部品製造部(コネクタ)

44F-11-004

不具合連絡書

連絡受理日	2012/11/06 16:17:18		
不具合受付者名	品質保証部品質保証二課品質保証G		藤牧 和義
客先名	SMK株式会社	連絡者名	CS品質管理課 重富様
客先よりの連絡方法	Email		
受付区分	不良		
仕様番号 / 品名	415CSS-373-50F-		3351 HP-POGO ターミナル2ジ
ロットNo.	12.10.31.S1.L.005-008		
対象数量	120,000

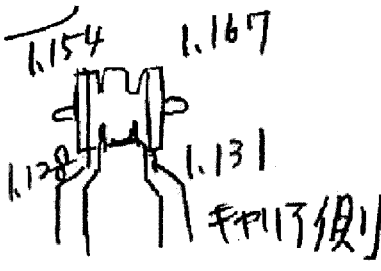
不具合内容 寸法不良 1.13+0.03/-0.015のところ SMK実測値 1.167(NG) 検査指導書D項目	略図(必要な場合のみ) 
---	--

今後どの様に動かか	品質異常改善通知書発行 必要	協力工場不良品連絡書発行: 不要
回答期限: 2012/11/12迄	回答期限: -	迄
